PROCEDURA DI VALUTAZIONE DI IMPATTO AMBIENTALE DEL PROGETTO PER LA COSTRUZIONE ED ESERCIZIO DI “UN IMPIANTO AGRIVOLTAICO DELLA POTENZA COMPLESSIVA DI PICCO PARI A 36.083,52 KWP UBICATO NEL COMUNE DI ESTE (PD) E DELLE RELATIVE OPERE DI CONNESSIONE ALLA RTN

OSSERVAZIONI DELLA CITTÀ DI ESTE

ALLEGATO A – Relazione Tecnica

Figura 4: SIA - Inquadramento opere di connessione

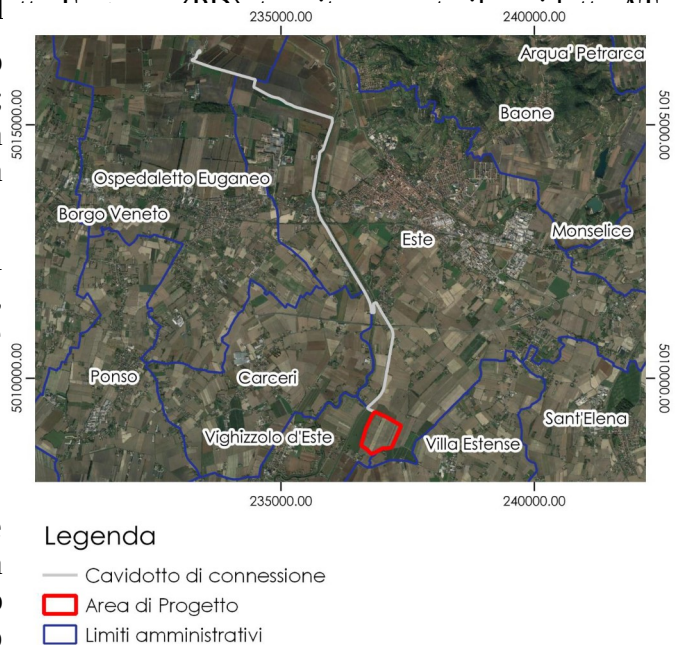
In tutto il SIA gli effetti della realizzazione e manutenzione del cavidotto sono appena accennati. In particolare **lo scavo e posa** lungo canali consortili, alcuni dei quali presentano pressione idraulica notevole essendo canali, quali il canale Lozzo, che hanno caratteristiche molto peculiari.

Si chiede che l’intero intervento di posa del cavidotto sia inoltre valutato rispetto alle prescrizioni e vincoli sanciti dal Regio decreto 25 luglio 1904, n. 523 “Testo unico sulle opere idrauliche”.

Figura 5: Estratto Tavola 4b – Carta dei sottobacini _Piano di Tutela delle acque

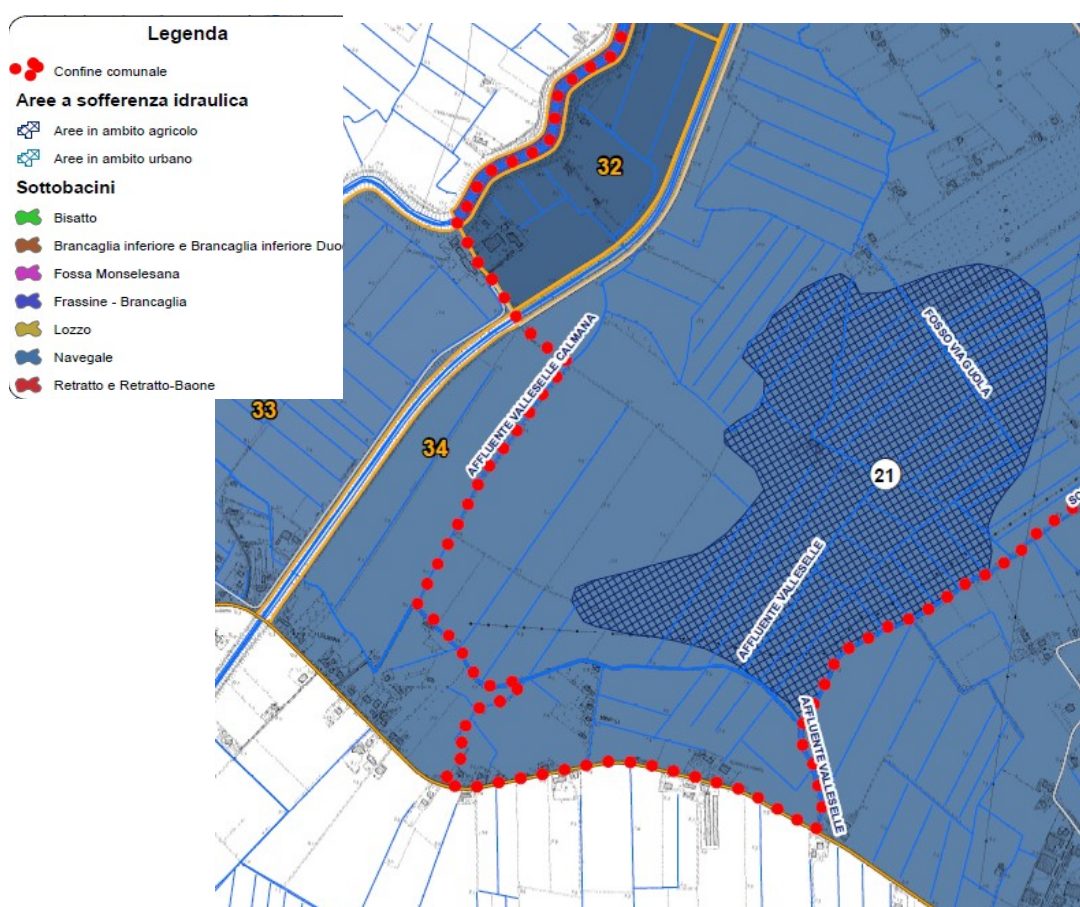
Si chiede di valutare se il volume di invaso dei bacini di laminazione in progetto sia sufficiente a garantire l'invarianza idraulica in considerazione che risultano dimensionati al fine di raccogliere le acque meteoriche a sud dell'area, confluendo le stesse nello scolo Valeselle, a sud dell'impianto. Si consideri, inoltre che non dovrà essere peggiorata la situazione idraulica delle aree residenziali lungo via Arzaron.

Figura 8: Elaborazione QGis- Individuazione dei vincoli ai sensi del D. Lgs 42/2004

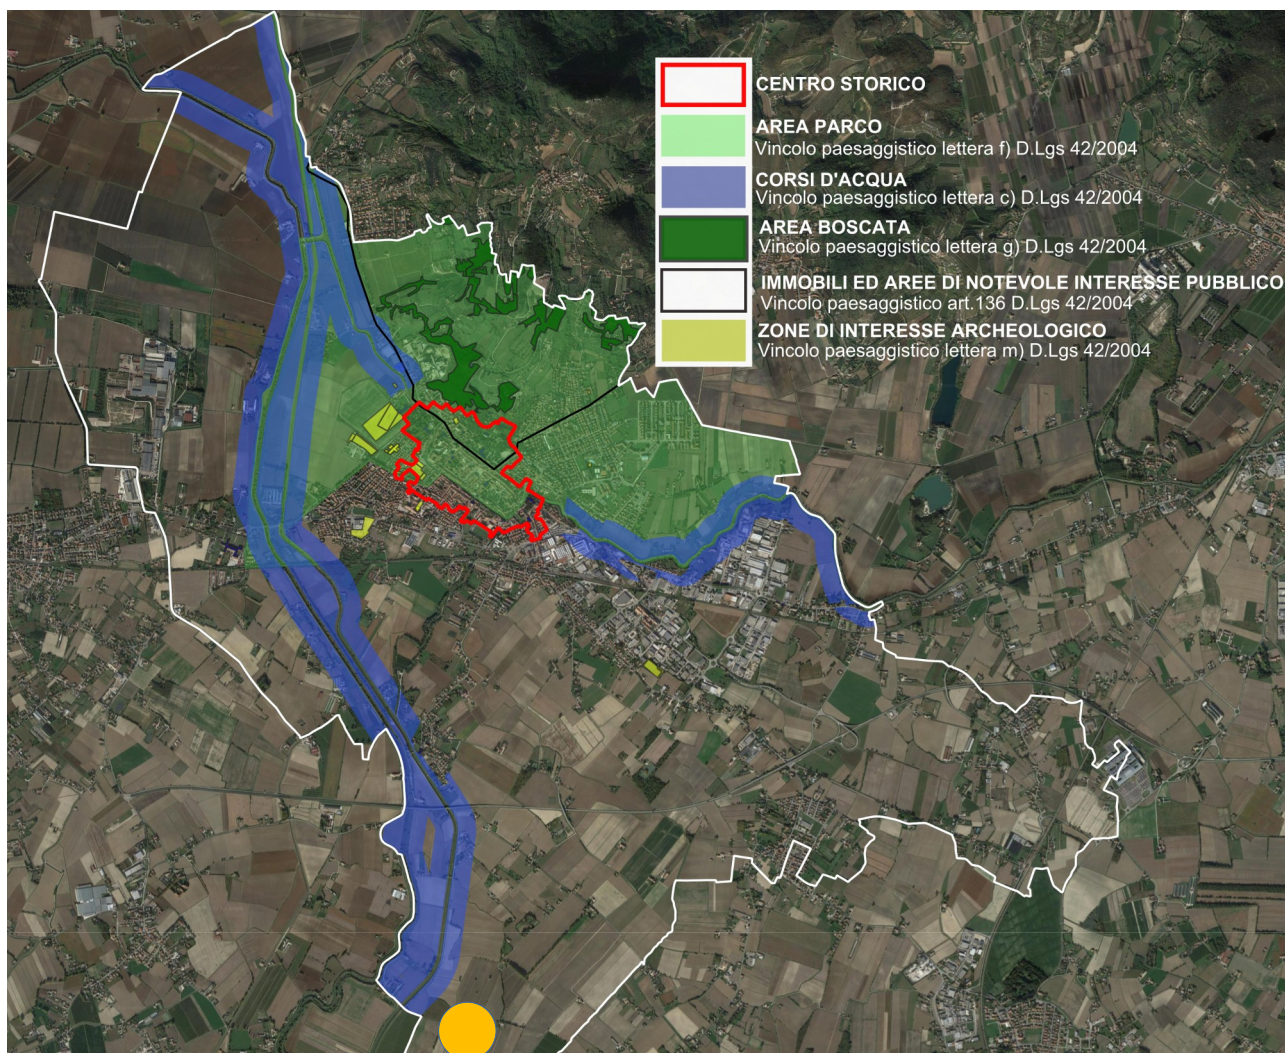
Considerato il rapporto di intervisibilità tra l'area oggetto dell'intervento e le zone soggette a vincolo, nella parte a nord dell'impianto sia realizzata una cortina alberata che per quanto possibile impedisca la visione del parco dall'area dei Colli Euganei. La stessa cortina sia mantenuta per la durata di vita dell'impianto stesso (30 anni) e che sia posta a carico dei realizzatori dell'impianto.
